「六ヶ所低レベル放射性廃棄物埋設センターの安全性に関する総合的評価に係る報告書」に係る正誤表（1/11）

本文 P8, 9 図 8 管理建屋の鳥瞰図

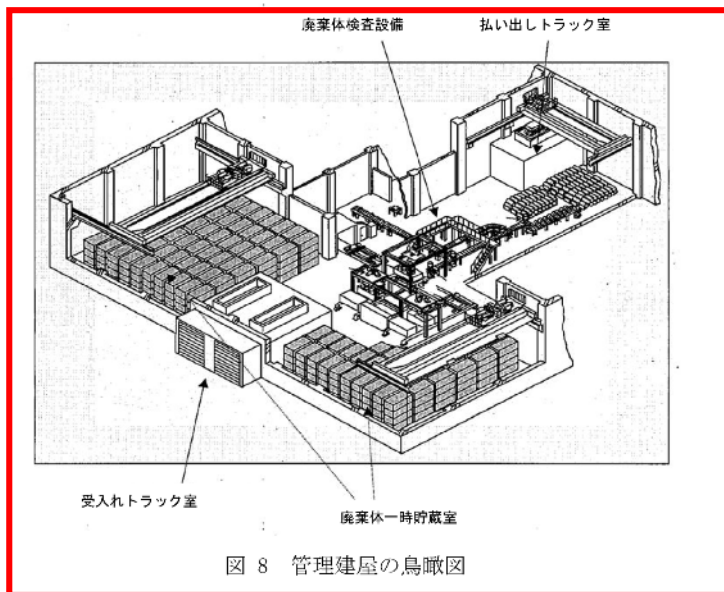
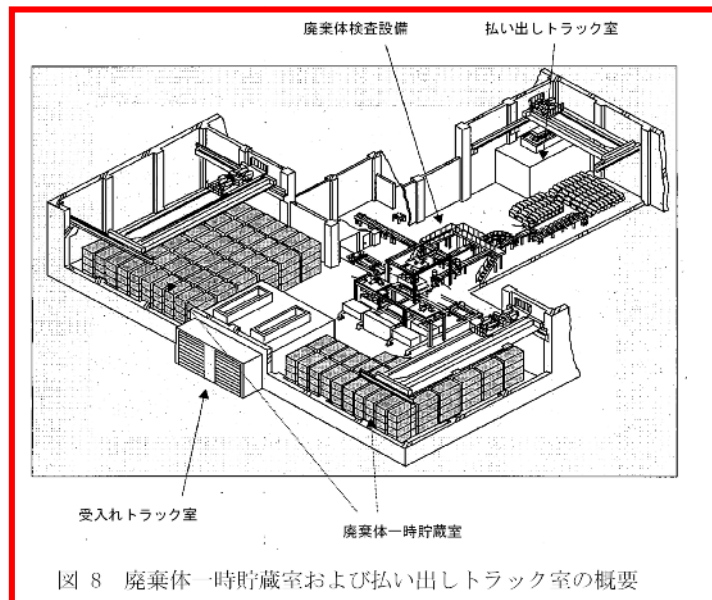
誤

図 8 管理建屋の鳥瞰図

正

図 8 廃棄体一時貯蔵室および払い出しトラック室の概要
